**AVIS RELATIF À LA PROTECTION
CONTRE LES EVENTUELS EFFETS NOCIFS ET NUISANCES
PROVOQUÉS PAR LES RAYONNEMENTS NON IONISANTS
GÉNÉRÉS PAR DES ANTENNES ÉMETTRICES STATIONNAIRES**

Commune : LIEGE - Exploitant : PROXIMUS

Référence exploitant : 41POR_01

Rapport n° 2088 / 2025

Figure 1 : Vue en plan des lieux de séjour et des points de contrôle

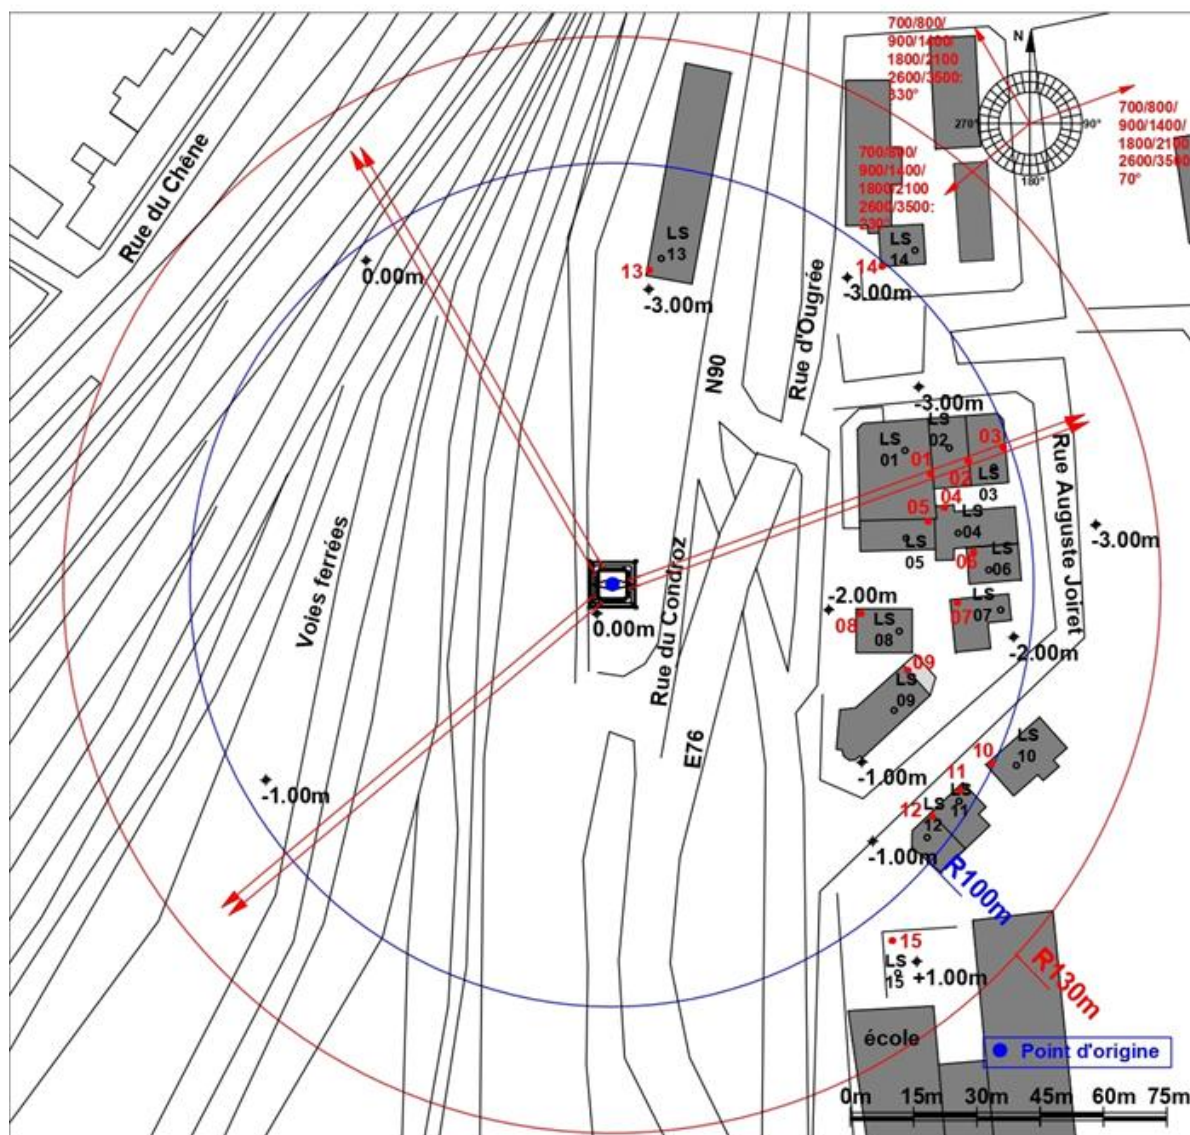
Les fréquences d'émission, la puissance rayonnée par chacune des antennes et leur gain permettent de déterminer le rayon de la zone à analyser. Tout dépassement de la limite par installation est exclu en dehors de cette zone. Le tableau 2 reprend les 35 LS² pour lesquels l'indice d'exposition est le plus élevé. Les différentes colonnes indiquent :

- le numéro du point de contrôle repris sur un des plans de la figure 1;
- le numéro du LS dans lequel se trouve le point de contrôle de la 1^{ère} colonne ;
- l'atténuation d'obstacle prise en compte pour le calcul de l'indice d'exposition dans le LS ;
- le résultat du calcul de l'indice d'exposition.

N° point de contrôle	LS	Atténuation (dB)	Indice d'exposition relatif à la limite par installation IE_i
1	LS01	3,0	0,461
3	LS03	3,0	0,460
2	LS02	3,0	0,319
6	LS06	3,0	0,319
14	LS14	3,0	0,281
13	LS13	3,0	0,231
7	LS07	3,0	0,223
10	LS10	3,0	0,155
5	LS05	3,0	0,144
11	LS11	3,0	0,127
12	LS12	3,0	0,099
4	LS04	3,0	0,088
9	LS09	3,0	0,087
15	LS15	0,0	0,081
8	LS08	3,0	0,049

En ce qui concerne les antennes de l'installation mentionnées dans le tableau 1, la distance maximale à laquelle la limite pourrait être atteinte, à l'extérieur, est égale à 108,0 m. S'il n'y a pas de LS à une distance inférieure, les antennes respectent forcément la limite d'immission.

Dans le cas des LS situés à l'intérieur des bâtiments, une atténuation d'obstacle est prise en compte et il en résulte que la distance maximale à laquelle la limite pourrait être atteinte se réduit à 77,9 m.
